Subject : RE: Plaatje conclusies en retour versie eindrapport

Ik heb het eindrapport van gisteren 17.00 uur doorgelezen;  
Een paar kleine opm. verzoek dit te verwerken.

**Principeschets bromideverontreiniging (< 10 mg/l achtergrondwaarde)**

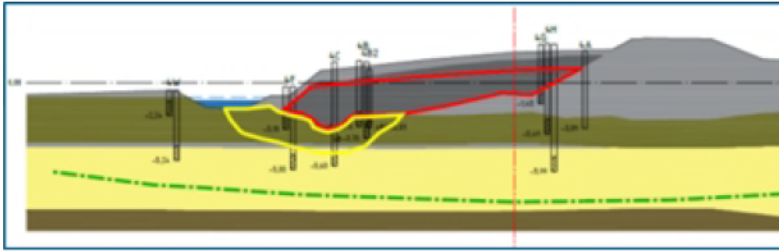
Graag beschikbare figuur bromide verspreiding opnemen bij figuur 3.2 en figuur 6.1; ter vervanging van het huidige plaatje

Gelet op onderstaan plaatje. grondwater bromide is 0,3 mg/l het VR .....niet 10 mg/l...???

Neem je dit ook nog op in je eindrapport bij conclusies, om situatie helder te maken.

Ter vervanging van het plaatje bij de conclusies.
